108~109 年度宜蘭縣政府水環境改善輔導顧問團委辦計畫 水環境改善輔導顧問團第 15 次會議紀錄

- 一、會議時間：109 年 7 月 20 日(星期一) 13 時 30 分
- 二、會議地點：蘇澳鎮公所 1 樓第二會議室
- 三、出席人員：詳簽到簿
- 四、討論議題：「阿里史溪上游景觀改善計畫」細部設計
- 五、設計廠商報告：(略)
- 六、會議內容：

表 1 阿里史溪上游景觀改善計畫保留喬木紀錄表

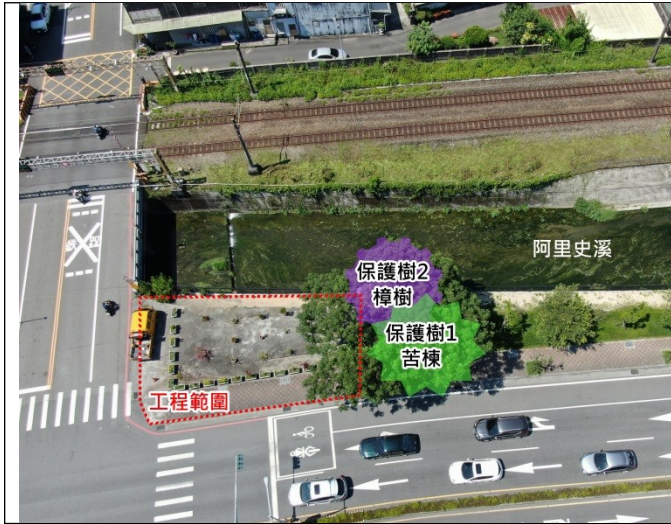
1. 經現勘討論建議保留鄰近施工範圍之苦楝樹與樟樹，且施工過程中避免機具出入破壞樹枝，廢棄物或機具避免堆置於樹根上。
2. 現場雜亂植栽建議清除，並依環境整體規劃移除人行道上盆栽。
3. 務必注意施工中營建廢棄物不得傾倒入阿里史溪河道內。
